川内原子力発電所1号炉、2号炉審査資料	
資料番号	TTS-016
提出年月日	2023年1月20日

# 川内原子力発電所 1号炉及び2号炉

## 標準応答スペクトルを考慮した地震動評価における 地下構造モデルの設定について (コメント回答)

2023年1月20日  
九州電力株式会社

#### ■ 伝達関数の比較

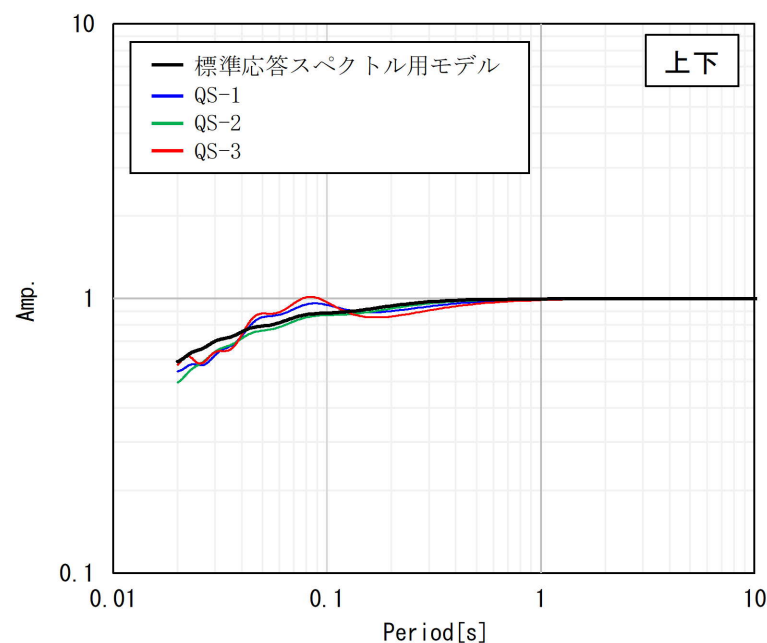
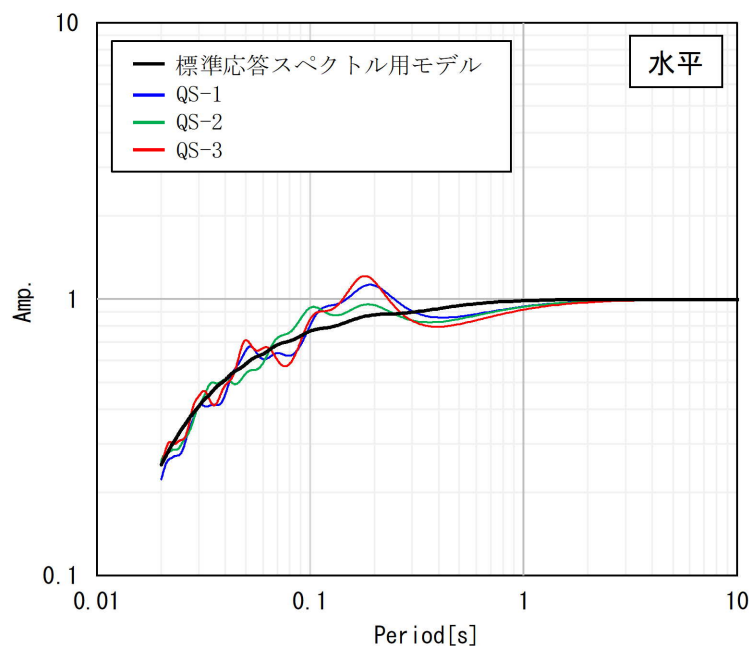
### ■ 第1103回審査会合におけるご指摘

- 地下構造モデルについて、地震観測記録等に見られる一部の周期帯におけるピークが適切に評価できていないことを踏まえ、検討すること。

- 標準応答スペクトル用モデルによる理論伝達関数（解放基盤表面／EL. -200m）が、PS検層モデルによる理論伝達関数（解放基盤表面／EL. -200m）に対して、同等もしくは上回ることを確認。
- なお、一部の周期帯（水平：0.1～0.2秒付近、上下：0.05～0.1秒付近）において下回るが、PS検層モデルの伝達関数が有する特徴的なピークの影響によるものと考えられる。
  - 追加調査ボーリングのPS検層結果は、標準応答スペクトル用モデルに比べ、速度構造のコントラストが大きく、その結果として、PS検層モデルの伝達関数に特徴的なピークが現れていると考えられる。（補足③参照）
  - 追加調査ボーリングは炉心から離れた地点で実施しており、浅部の速度構造は④速度層、深部は⑤速度層に対応するため、速度層境界でコントラストが大きくなる。（46頁～48頁参照）

### ■ 検討方針

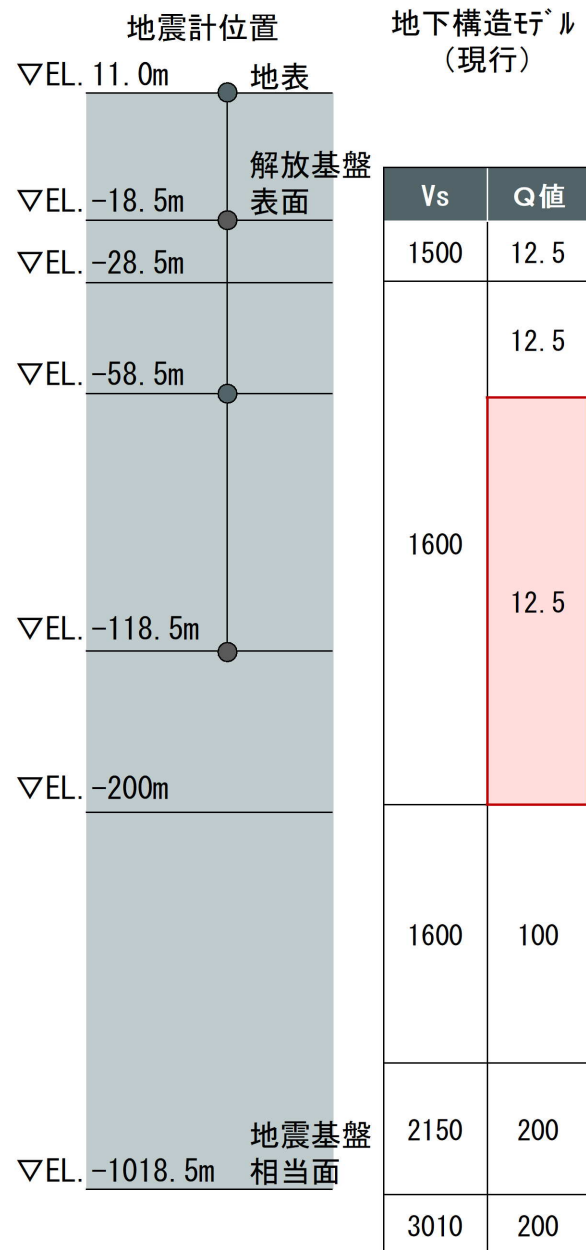
- 応答スペクトルによる確認における周期0.1秒から0.2秒で地震観測記録が上回る。
- 伝達関数の同定結果を見ると、5Hzから10Hzの地震観測記録が上回る傾向はEL. 11.0m/EL. -18.5mやEL. 11.0m/EL. -58.5mでは見られないが、EL. 11.0m/EL. -118.5mでは見られることから、応答スペクトルの0.1秒から0.2秒の地震観測記録が上回る要因は、EL. -118.5mからEL. -58.5mにあると考えられる。【20頁参照】

- 以上を踏まえ、EL. -58.5m以深の地盤減衰（Q値）を見直す。
- 地下構造モデル全体の妥当性確認として、友澤ほか(2021)<sup>1)</sup>による九州地域のブロックインバージョン結果を用いた検討により、地震基盤相当面から解放基盤表面までの地下構造モデルの妥当性の確認を実施する。【22頁参照】

### ■ 解放基盤表面（EL. -18.5m）における応答スペクトルの比較

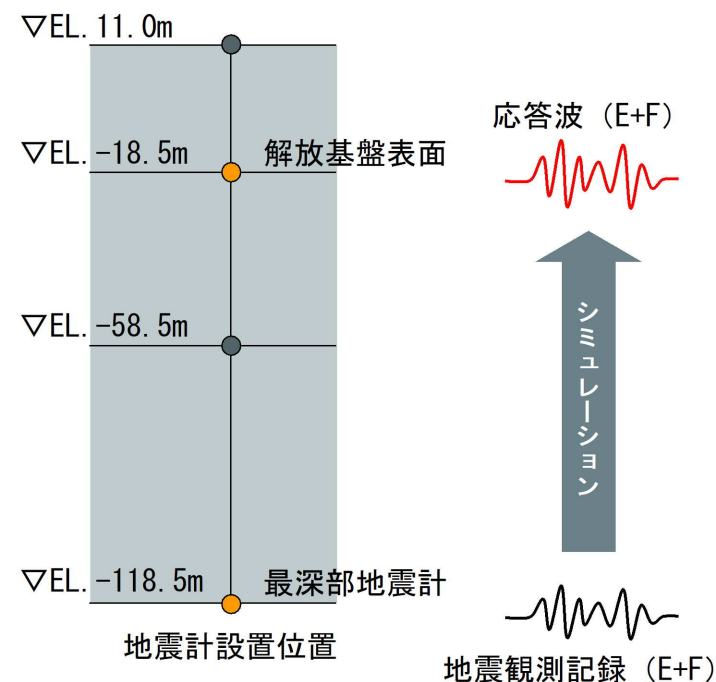
- 最深部地震計（EL. -118.5m）で得られた地震観測記録を入力とし、1次元波動論に基づき、推定した応答波（EL. -18.5m）の応答スペクトル※と同位置の地震計で得られた地震観測記録の応答スペクトルとの比較を実施。
- 地震観測記録等に見られる一部の周期帯（水平：周期0.1~0.2秒付近）におけるピークが適切に評価できていないことを確認。

### ■ 一部の周期帯における特徴的なピークの生成要因

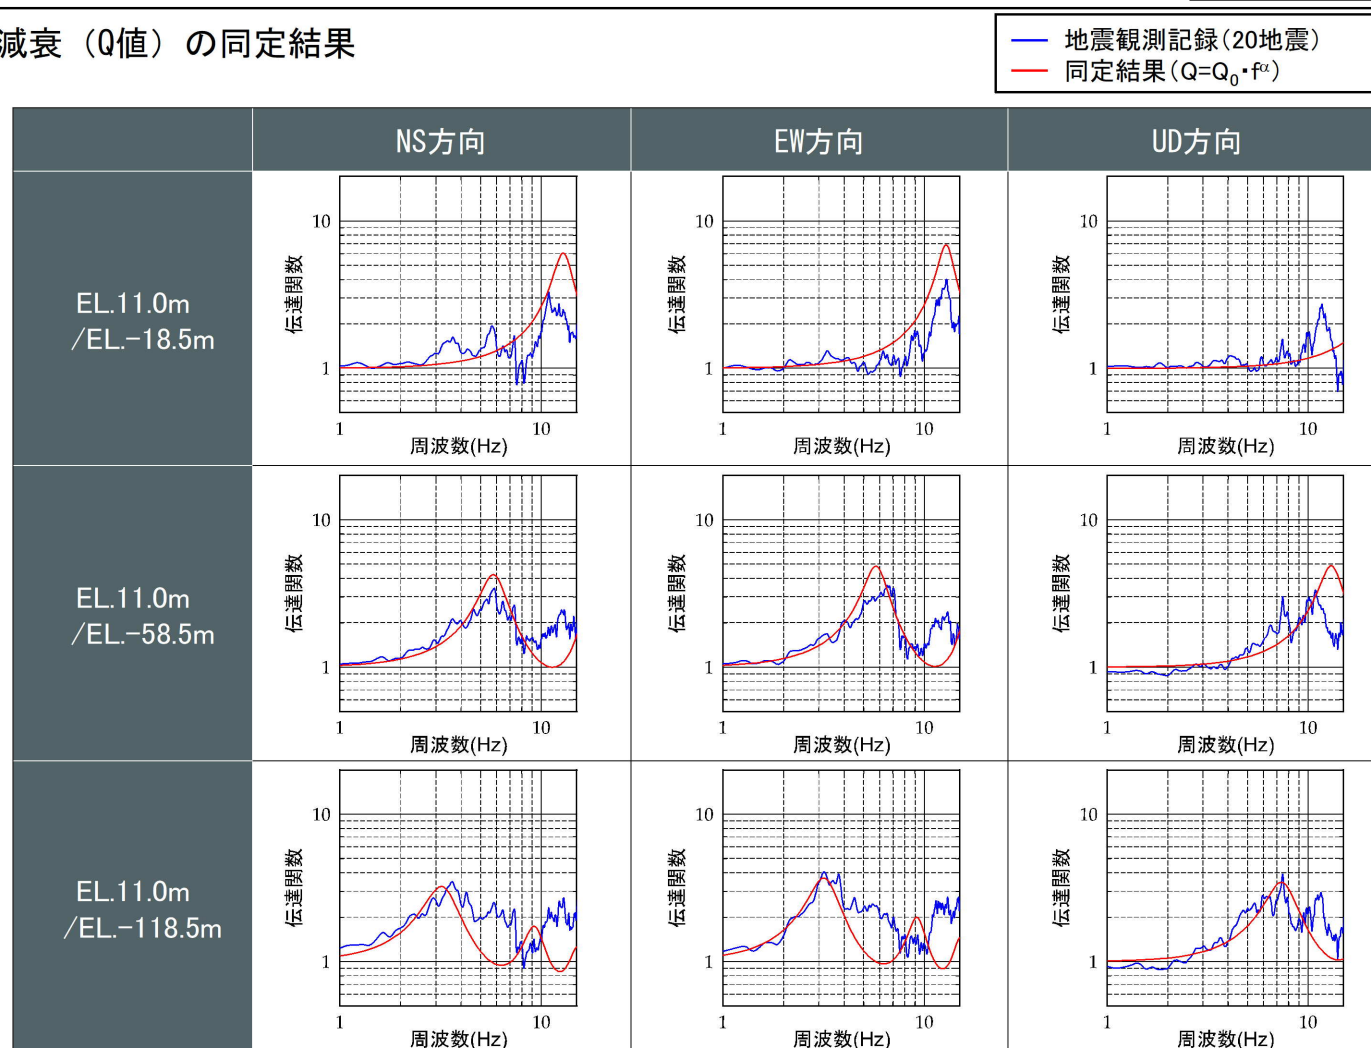
- 5Hzから10Hzの地震観測記録が上回る傾向は、EL. 11.0m/EL. -18.5mやEL. 11.0m/EL. -58.5mでは見られないが、EL. 11.0m/EL. -118.5mでは見られることから、応答スペクトルの0.1秒から0.2秒の地震観測記録が上回る要因は、EL. -58.5m以深にあると考えられる。

標準応答スペクトルを考慮した地震動評価に用いる地下構造モデル  
（標準応答スペクトル用モデル）

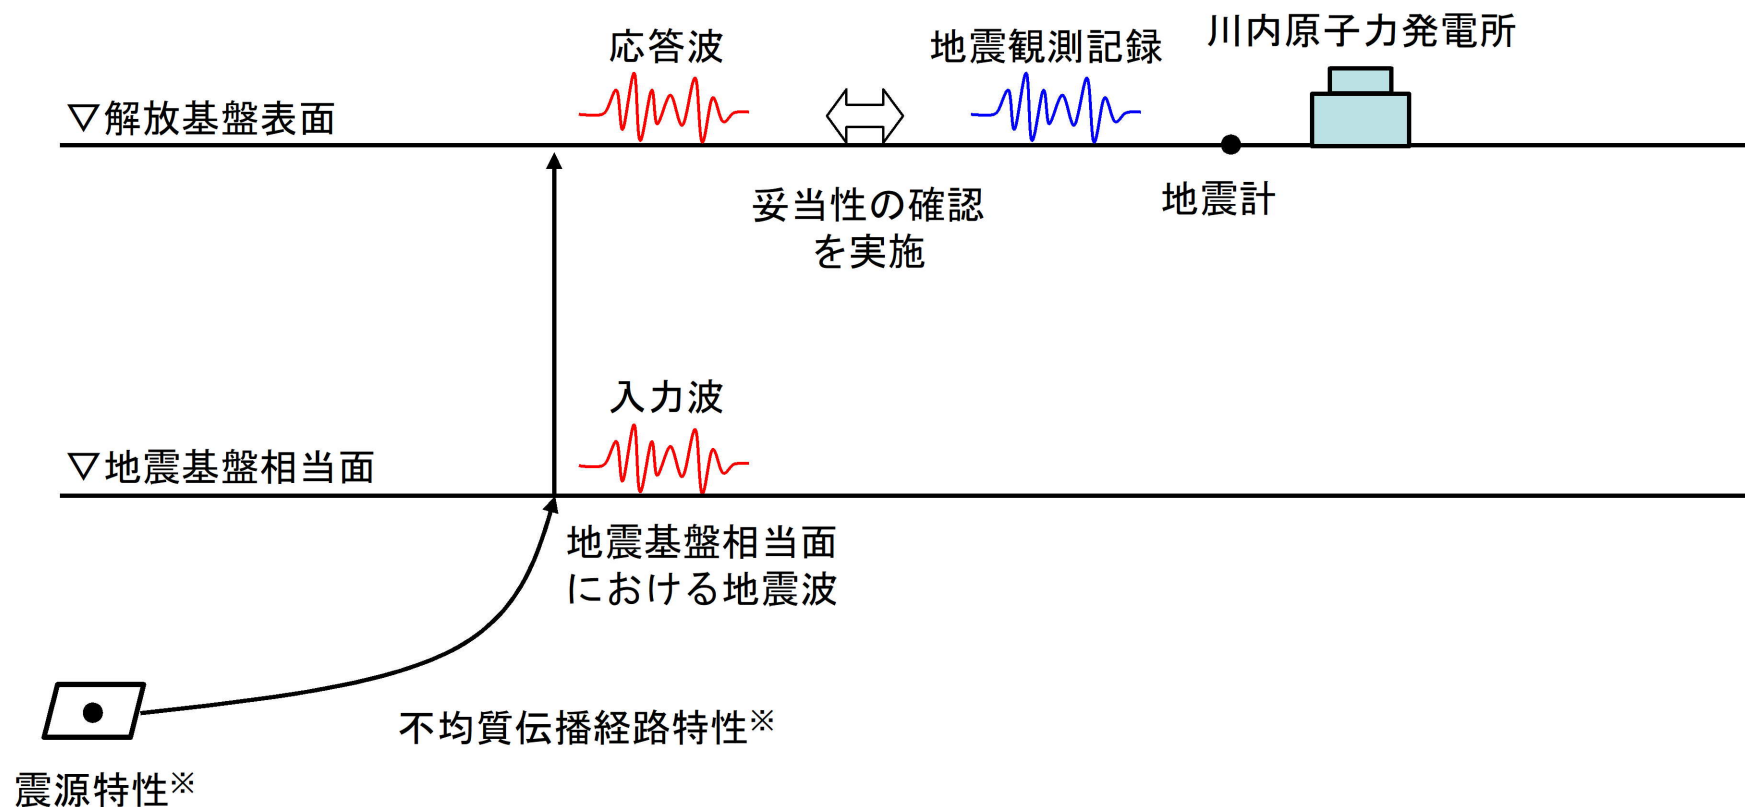
- 前頁までの検討結果により、EL. -58.5m以深の地盤減衰（Q値）を見直す。
